INTERNATIONAL STANDARD

AMENDMENT 1 AMENDEMENT 1

Low-voltage fuses –

Part 3: Supplementary requirements for fuses for use by unskilled persons (fuses mainly for household and similar applications) – Examples of standardized systems of fuses A to F

Figure 101 – Time-current zone for "gG" fuse-links

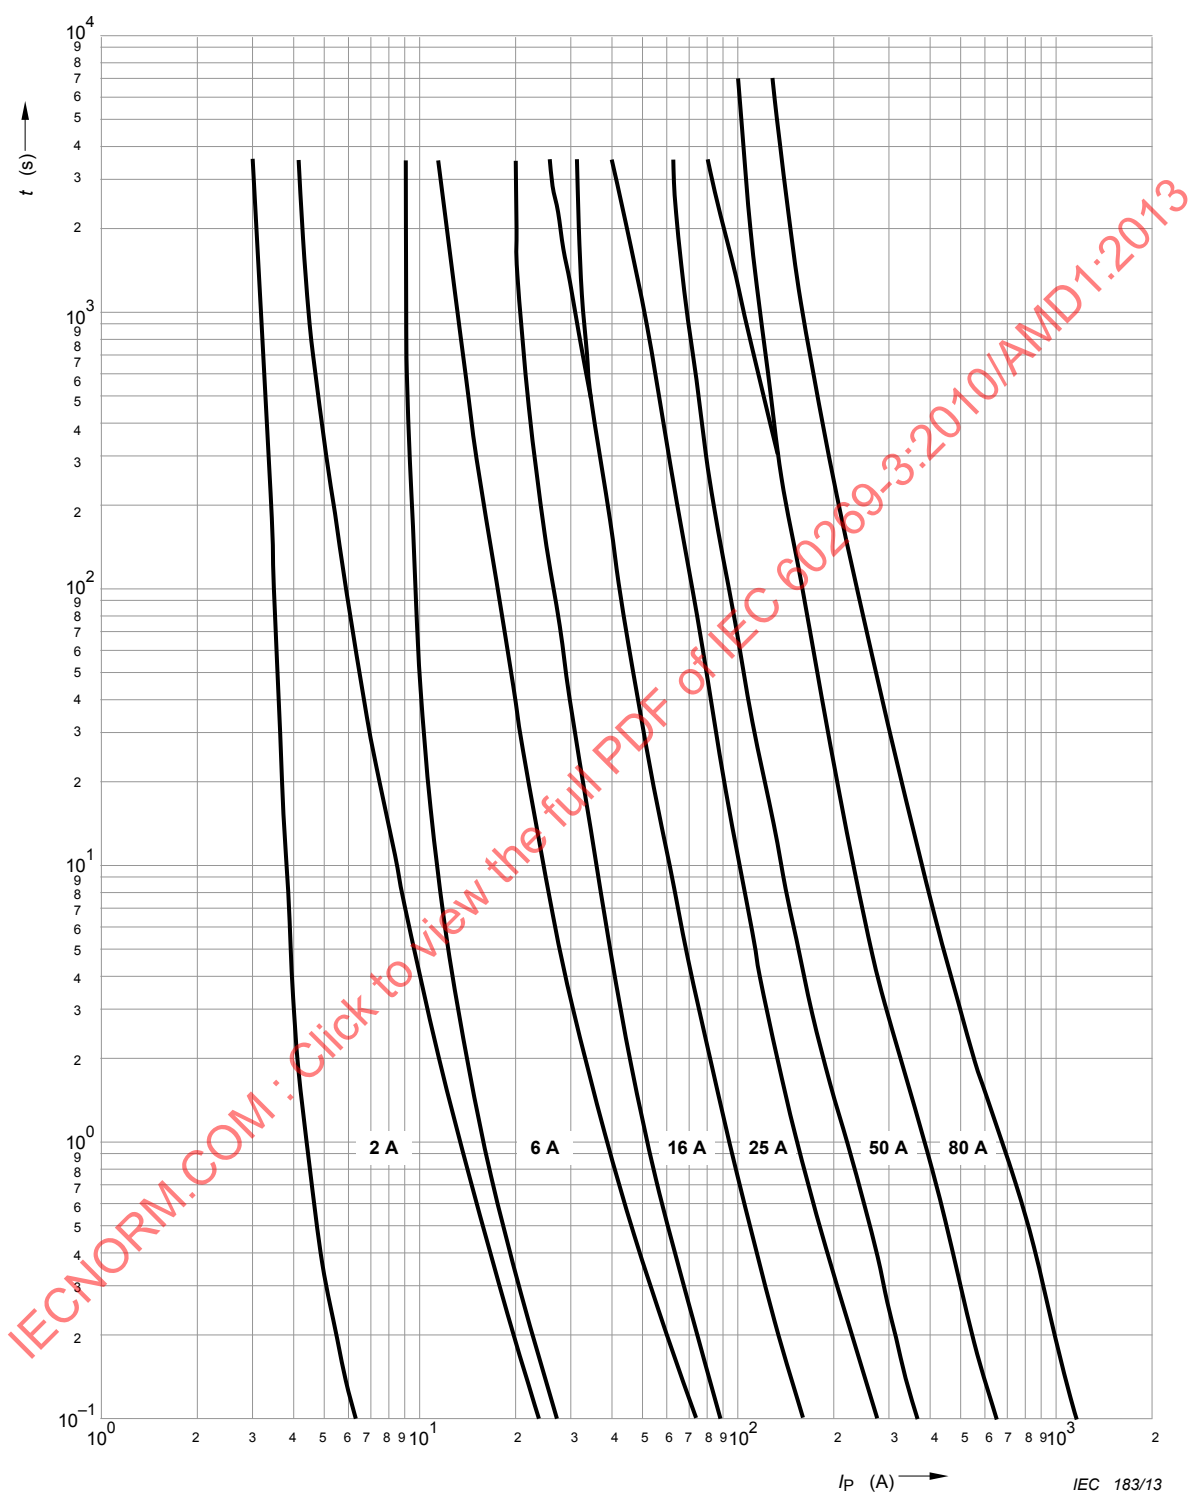
Replace the existing Figure 101 by the following new figure:

Figure 102 – Time-current zone for "gG" fuse-links

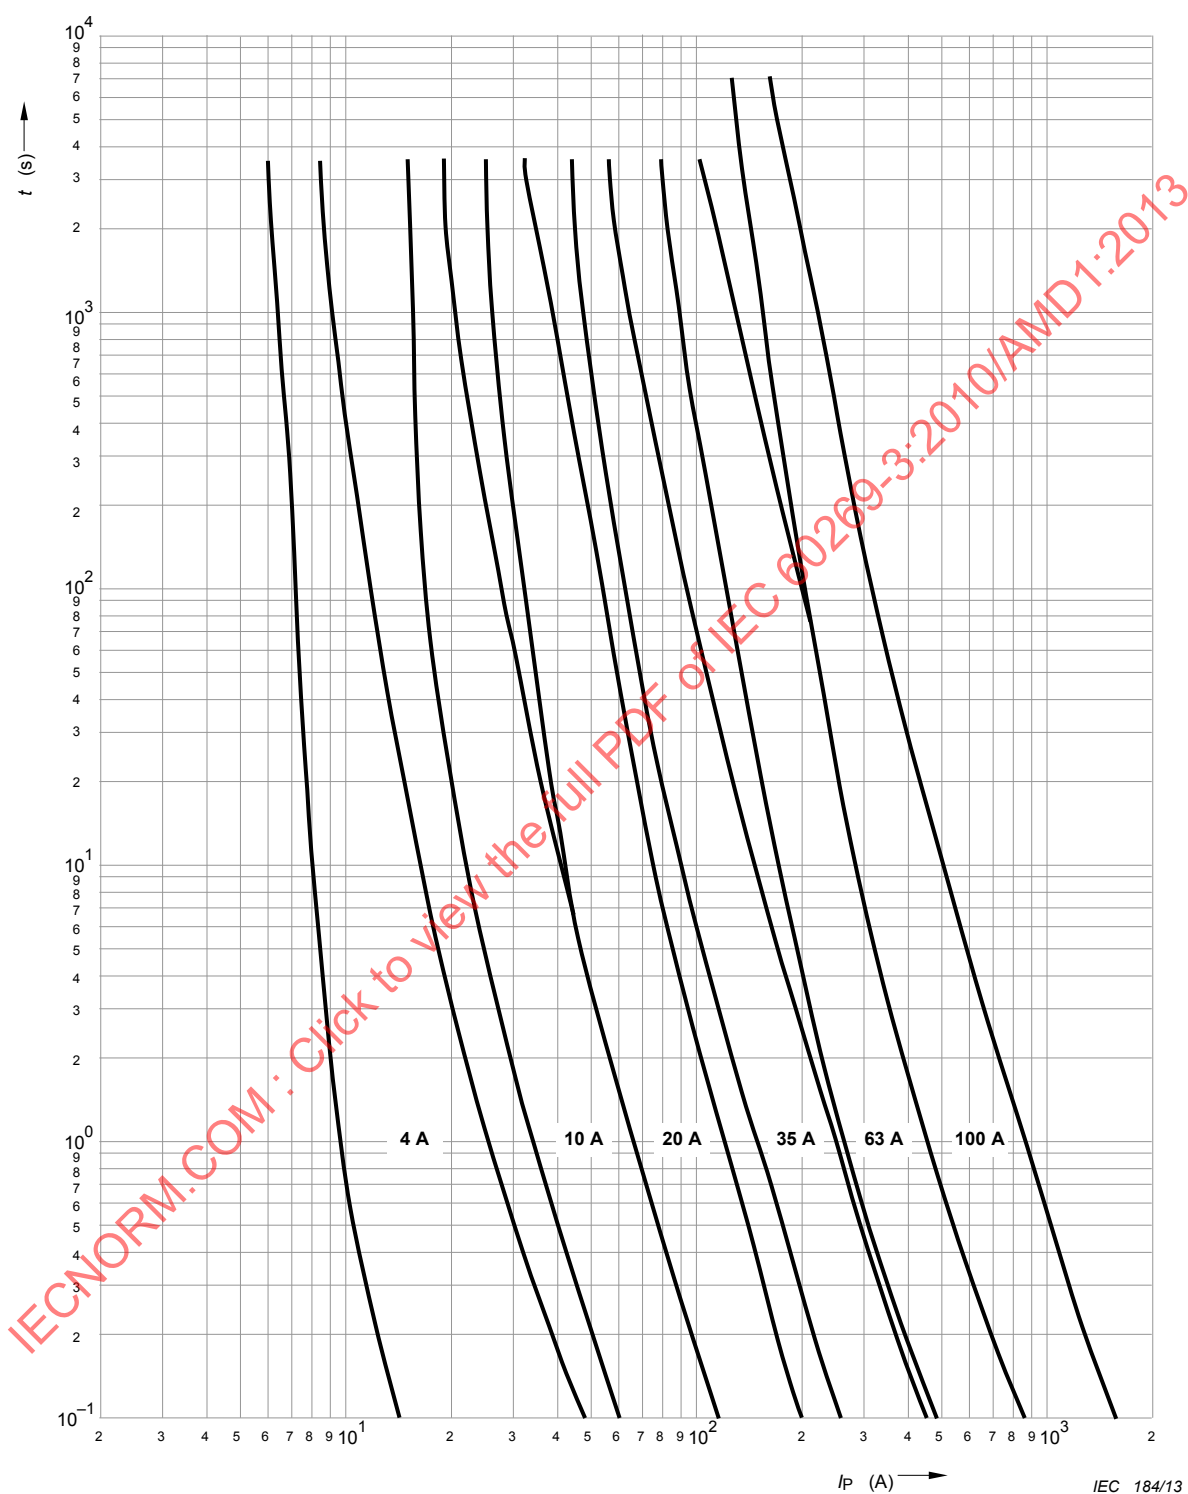
Replace the existing Figure 102 by the following new figure:

Figure 103 – Time-current zone for "gG" fuse-links 13 A

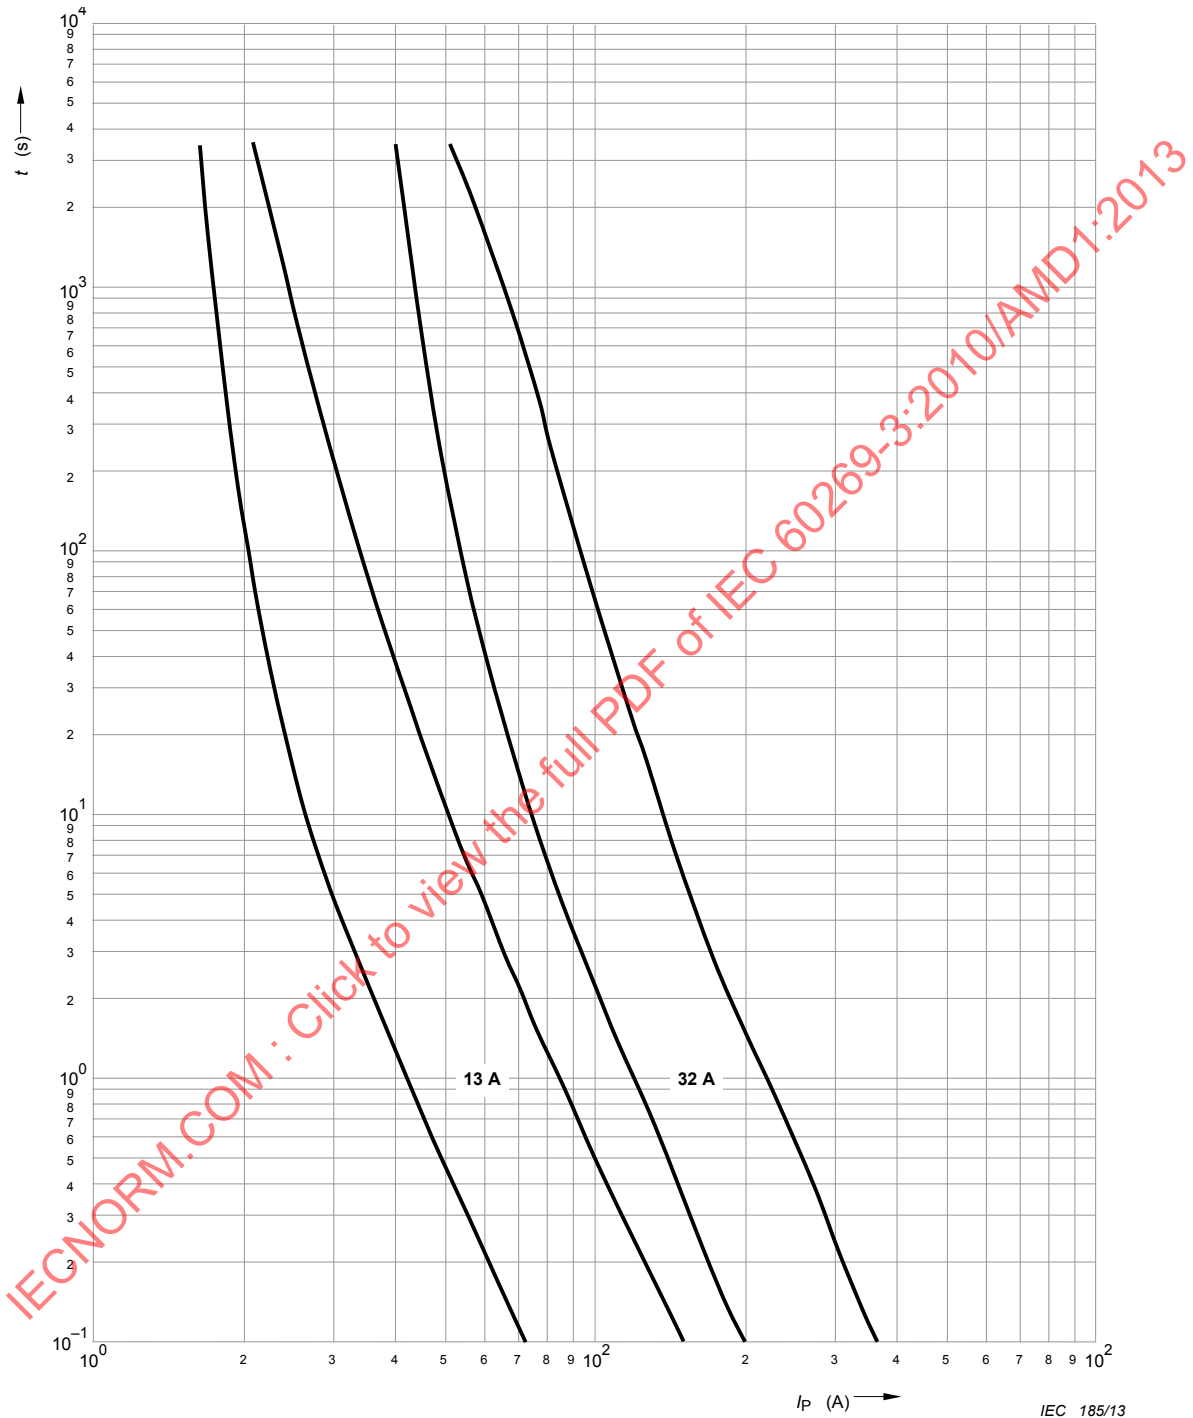
Replace the existing Figure 103 and figure title by the following new figure and new figure title:

Figure 103 – Time-current zone for "gG" fuse-links 13 A and 32 A

Figure 123 – Gauge-piece and hand-key, D-type push-in gauge rings. Size DII-DIII

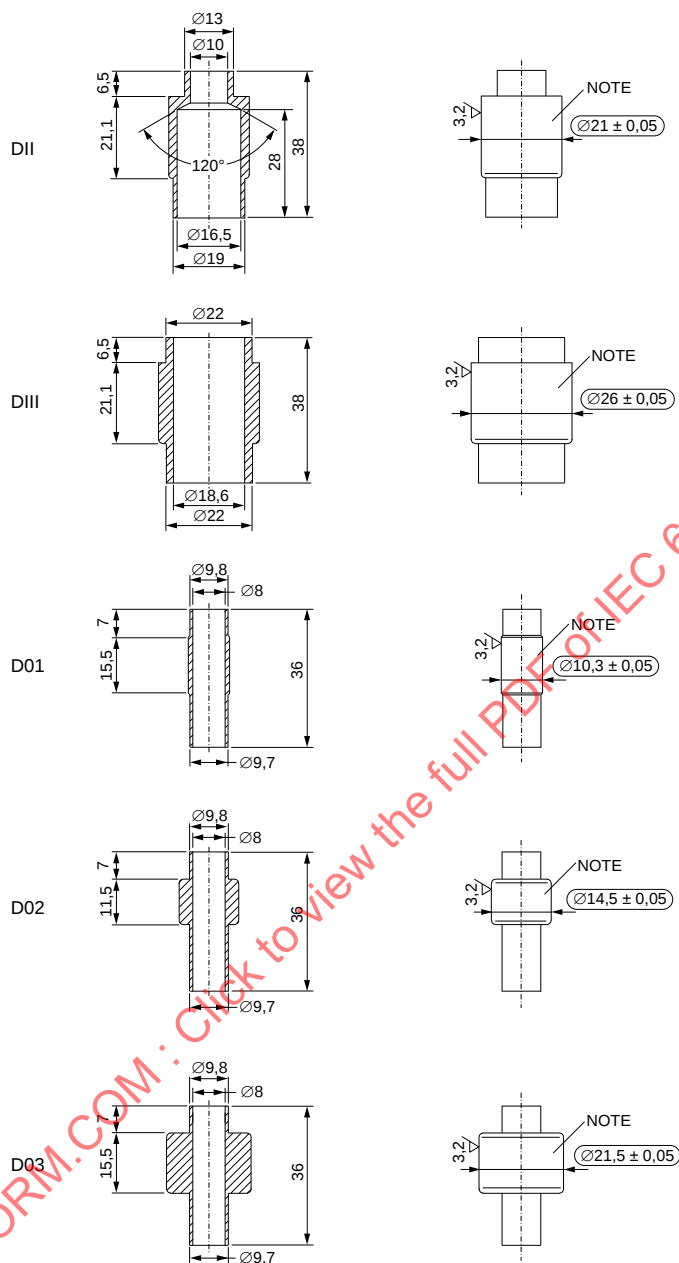
Add, for DIII and between the values 25 and 35, the following new line:

32 16,5 28,5 24,5 26,5 20 Violet

Delete, in NOTE 1, “32 A and”

Figure 101 – Zone temps-courant pour éléments de remplacement «gG»

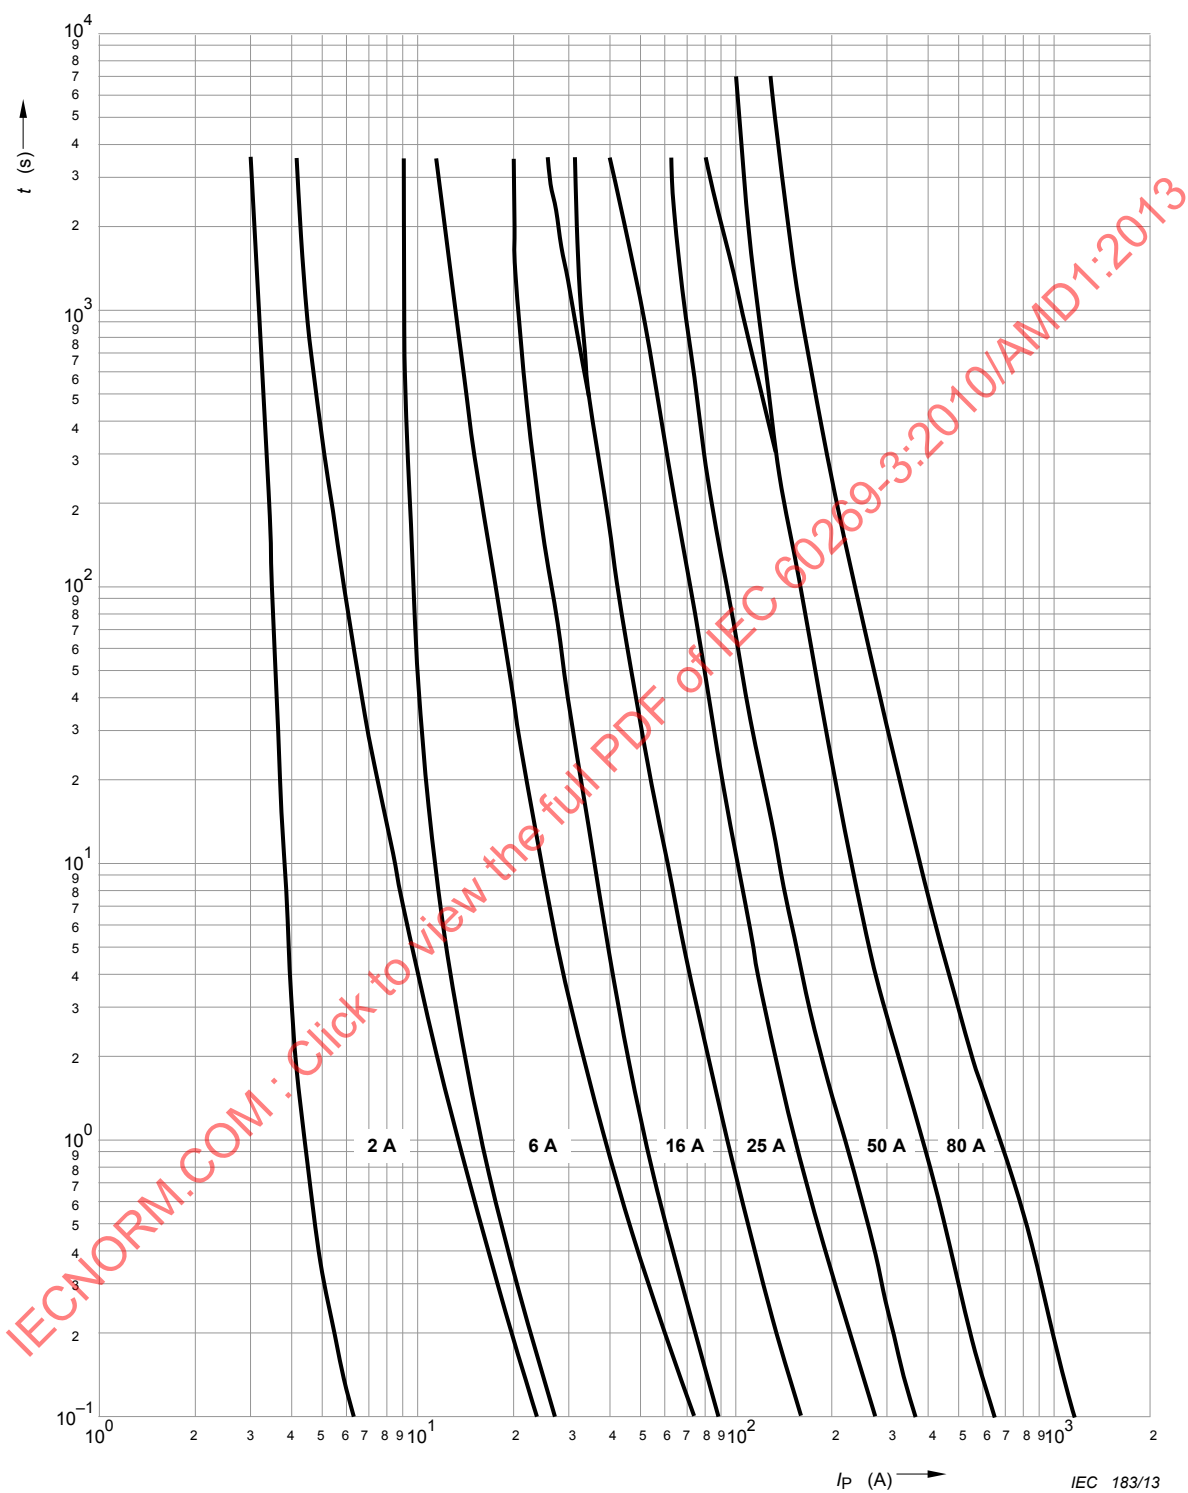
Remplacer la Figure 101 existante par la nouvelle figure suivante:

Figure 102 – Zone temps-courant pour éléments de remplacement «gG»

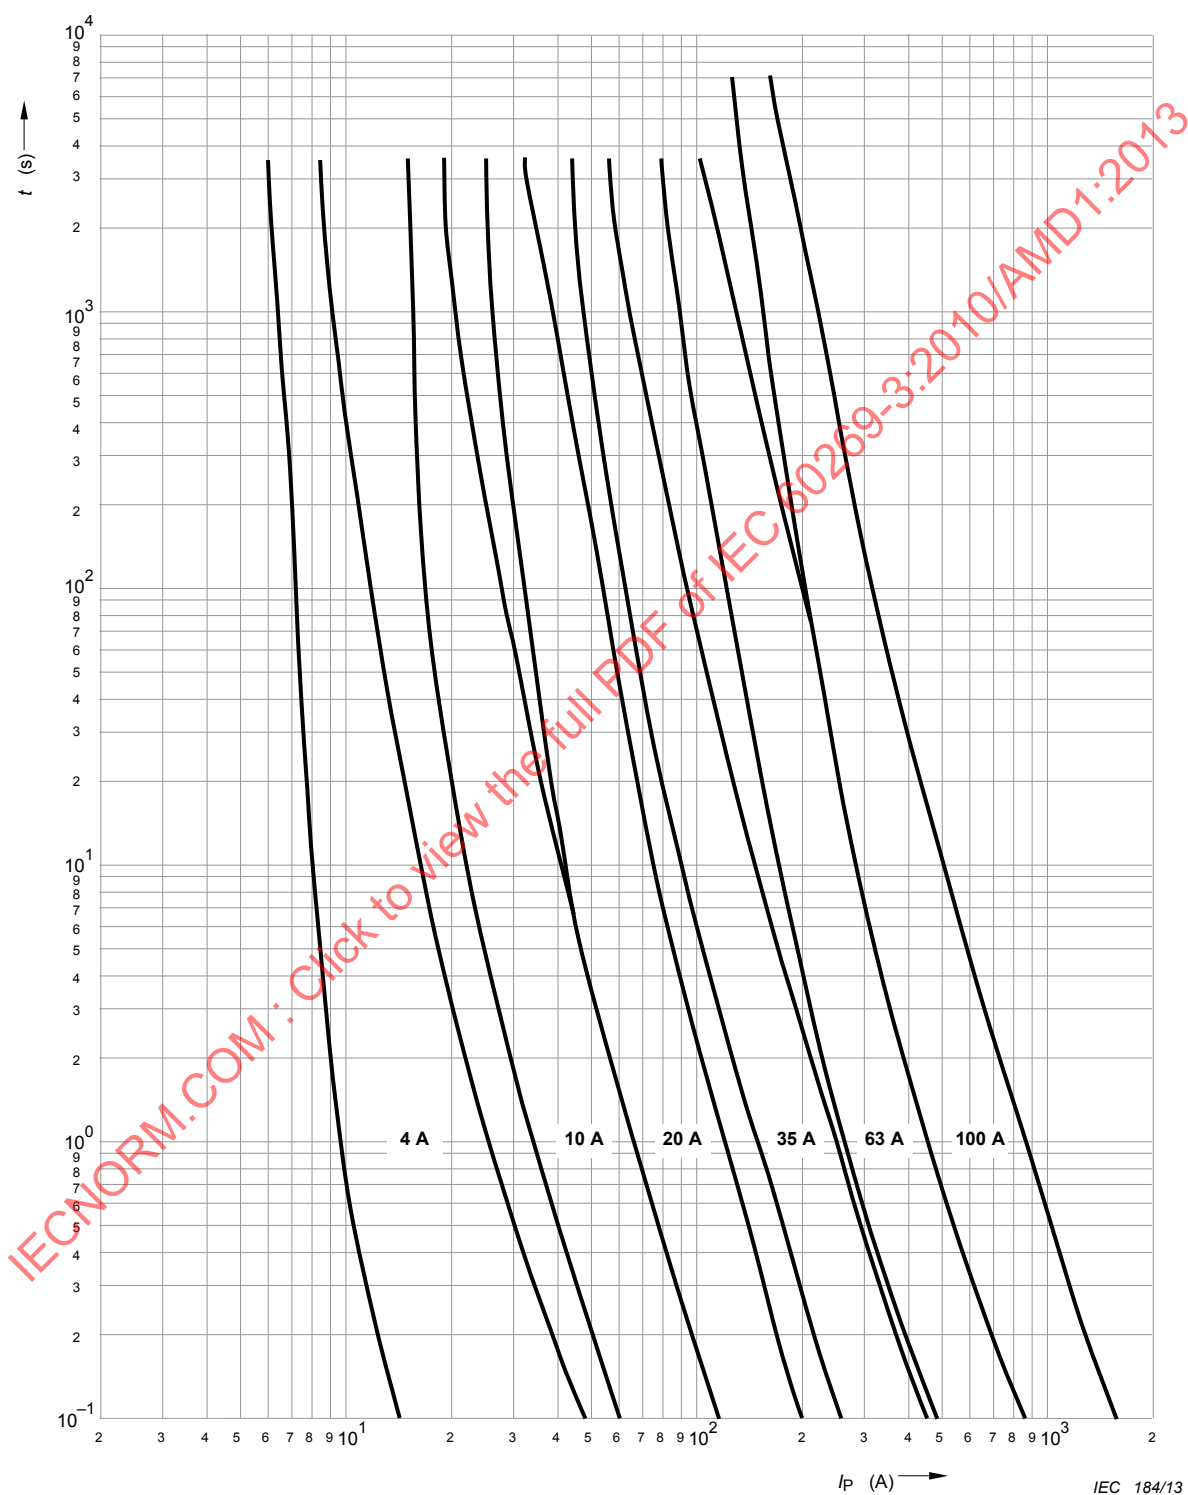
Remplacer la Figure 102 existante par la nouvelle figure suivante:

Figure 103 – Zone temps-courant pour éléments de remplacement «gG» 13 A

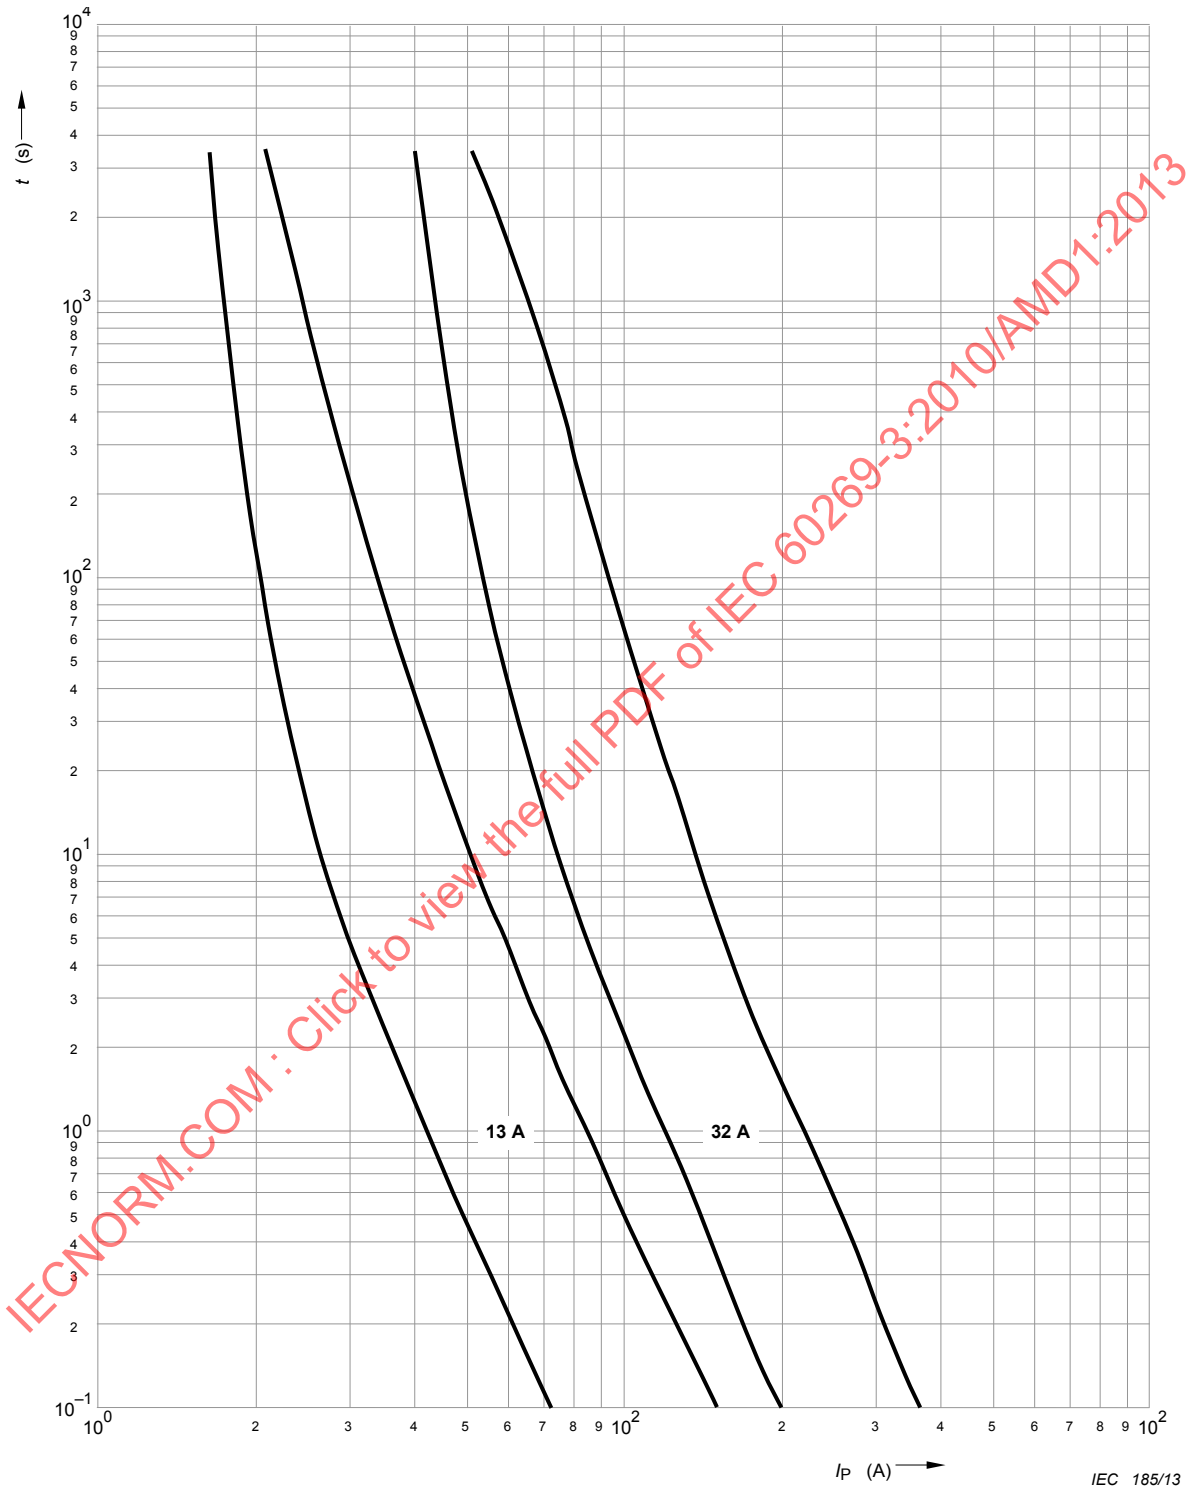
Remplacer la Figure 103 existante et le titre de la figure par les nouvelle figure et nouveau titre suivants:

Figure 103 – Zone temps-courant pour éléments de remplacement «gG» 13 A et 32A
